Comune di Montefiascone Provincia di Viterbo

OGGETTO: [ID: 8865] Procedura di Valutazione di Impatto Ambientale ai sensi dell'art. 23 del D.Lgs. 152/2006 relativa al progetto di un impianto eolico di potenza nominale 42 MW nei Comuni di Bagnoregio e Lubriano (VT). Progetto PNIEC.

Proponente: Torcello Wind S.r.l.

**OSSERVAZIONI AI SENSI DELL'ART. 24 COMMA 3 D.LGS. 152/2006 -
COMUNE DI MONTEFIASCONE**

Individuazione dei beni sottoposti a tutela paesaggistica ai sensi art. 136 D.Lgs. 42/2004 in relazione all'impianto in oggetto

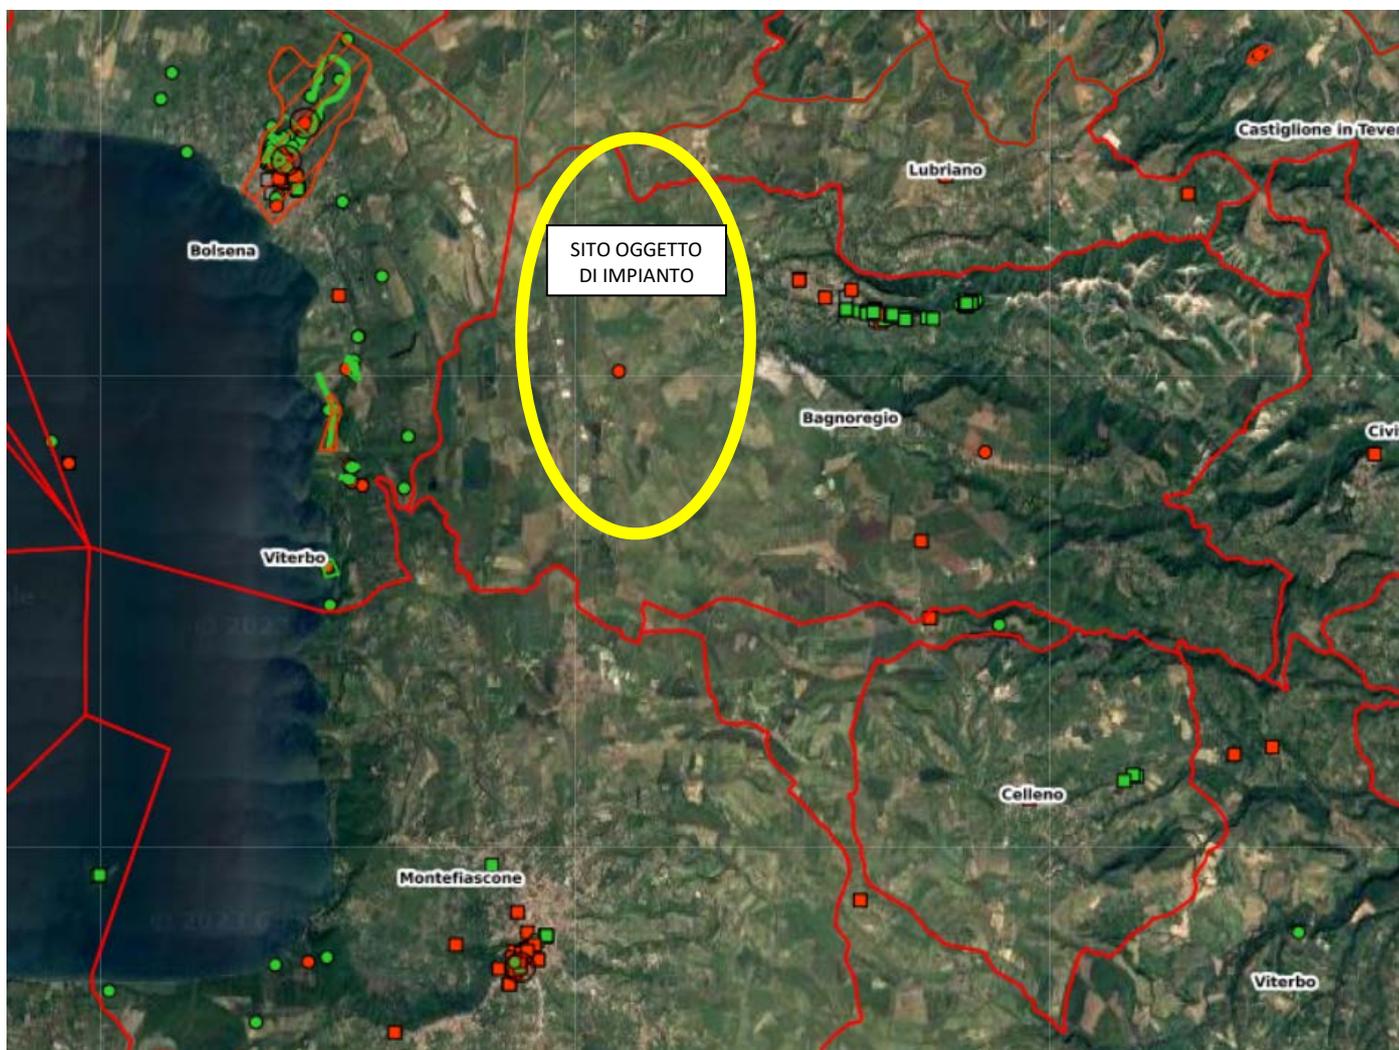
- a soli 1,9 km (pala B03) dal perimetro dell'area sottoposta a tutela ai sensi dell'art. 136 comma 1 lett. c) e d) del D.Lgs. 42/2004 istituito con D.M. 24.10.1960 e D.M. 22.05.1985 "Conca del Lago di Bolsena";
- a soli 3,4 km (pala B06) dell'area sottoposta a tutela ai sensi dell'art. 136 comma 1 lett. c) e d) del D.Lgs. 42/2004 istituito con D.M. 215.02.1976 "Vallata di Civita di Bagnoregio".

Sito archeologico Monteraldo vincolato art. 10 D.Lgs. 42/2004 e localizzazione turbine

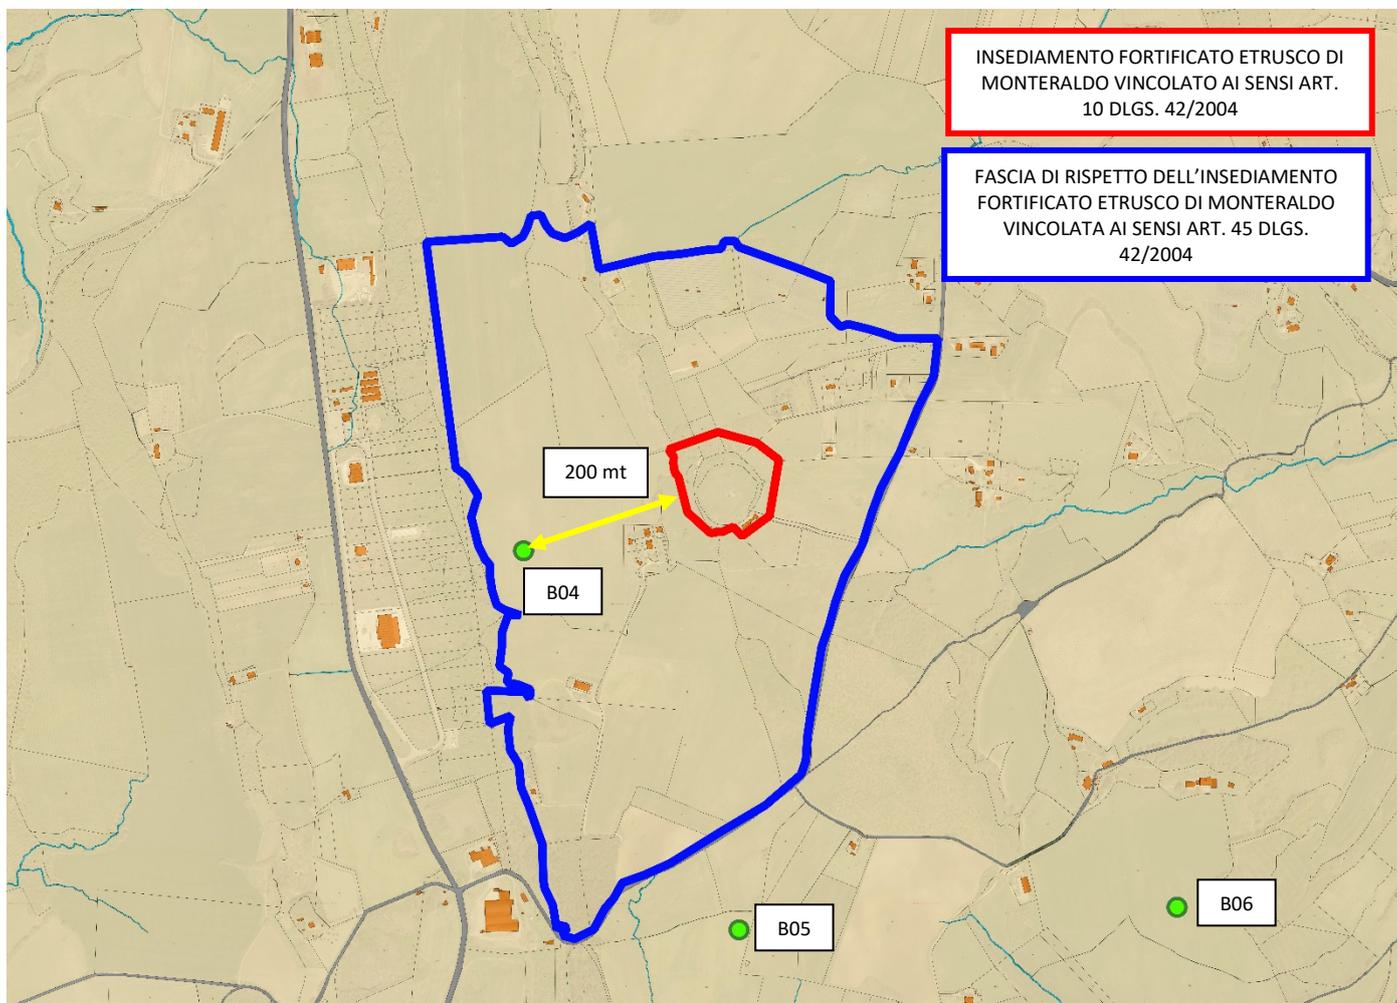
Preme rilevare come la pala B04 si collochi a soli 200 mt dal **sito archeologico di Monterado, insediamento fortificato etrusco, vincolato ai sensi dell'art. 10 del D.Lgs. 42/2004 con D.M. del 22.05.2022** e come la stessa sia interamente ricompresa all'interno dell'area tutelata ai sensi dell'art. 45 del D.Lgs. 42/2004, area individuata come fascia di rispetto del sito archeologico di Monteraldo.

Il provvedimento di vincolo prevede che le nuove edificazioni e le eventuali opere che comportino la modifica anche temporanea dei suoli agrari e pascolivi dovranno essere sottoposte alla preventiva autorizzazione della Soprintendenza territorialmente competente ai sensi dell'art. 21 del d.lgs. n. 42/2004.

Comuni Laziali appartenenti al Biodistretto Lago di Bolsena e localizzazione impianto

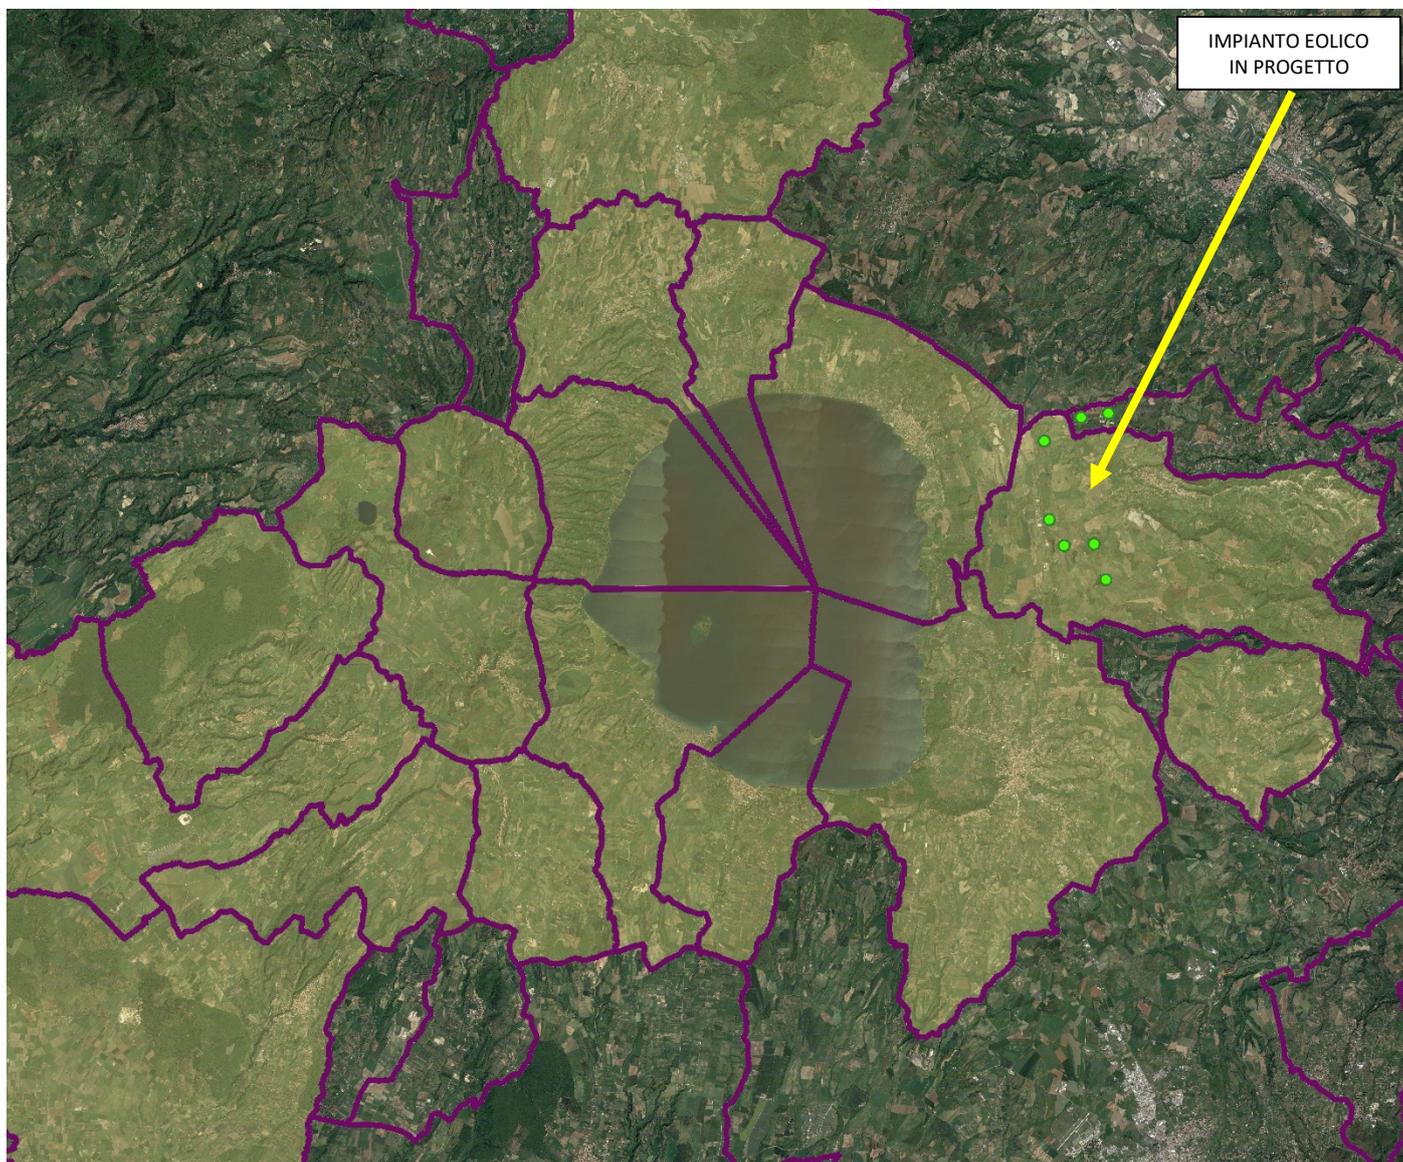
L'area oggetto di intervento ricade completamente all'interno del territorio del **Biodistretto del Lago di Bolsena (BDLB)** ufficialmente riconosciuto ed istituito con D.G.R. n. 638 del 05.10.2022 in linea con quanto prescritto dalla DGR n. 51 del 02 febbraio 2021, di adozione del Regolamento regionale n. 3 del 9 febbraio 2021 concernente "Disposizioni per la disciplina e la promozione dei biodistretti" ai sensi dell'art. 6 della L.R. n 11/2019.

In relazione agli impianti eolici ricadenti nei territori appartenenti ai Biodistretti come istituiti ai sensi dell'art. 4 della L.R. 11/2019 il documento considera tali aree come **Potenzialmente Non Compatibili e la cui valutazione deve essere effettuata in coerenza con il Piano del Biodistretto**.

Mapa con individuazione di impianti fotovoltaici ed eolici autorizzati, in autorizzazione e realizzati

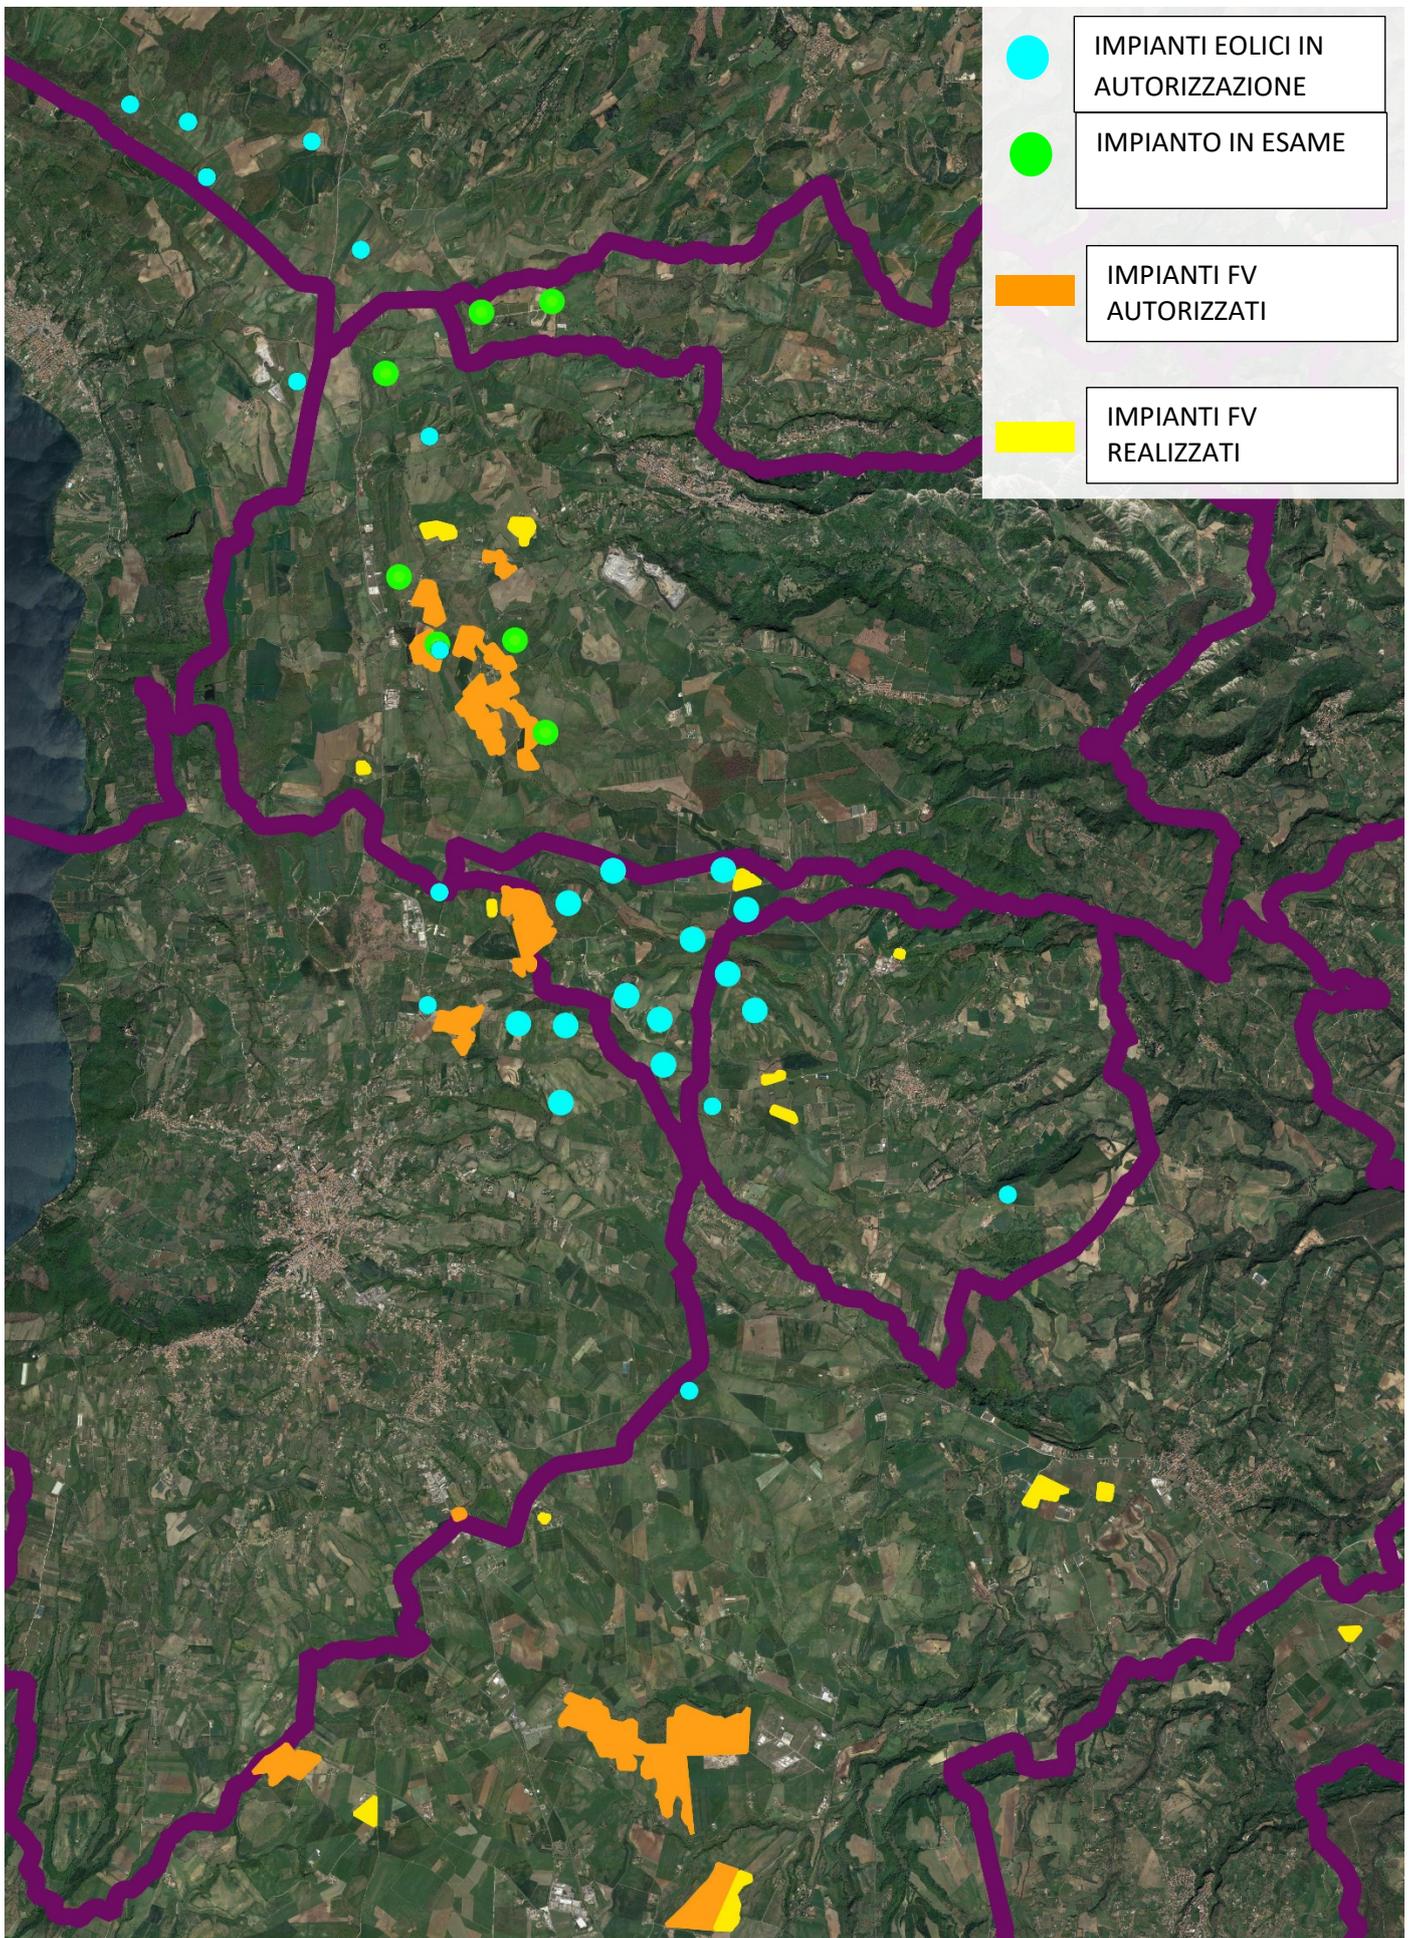
Nell'elaborato di inquadramento degli impianti eolici e fotovoltaici in esercizio autorizzati e in autorizzazione **il proponente tralascia una buona parte degli impianti che sono in fase di autorizzazione o che sono già stati autorizzati e che si trovano nelle dirette vicinanze dell'area di progetto.**

In particolare si evidenzia che l'area interessata dalle turbine B05, B06 e B07 coincidono con un impianto fotovoltaico già autorizzato con PAUR Regionale Determinazione G00723 del 23.01.2023, opera non considerata dalla società proponente, committente VOLTALIA ITALIA, VIA Regione Lazio, elenco progetti n.121/2021, estensione di ettari 72.

Inoltre l'impianto eolico in oggetto si colloca a soli 1,9 km da un impianto eolico costituito da n. 13 aerogeneratori di altezza complessiva pari a 250 mt in iter di V.I.A. presso il Ministero e situato a confine dei Comuni di Montefiascone, Viterbo e Celleno (Parco Eolico Energia Viterbo, proponente Fred. Olsen Renewables Italy S.r.l.).
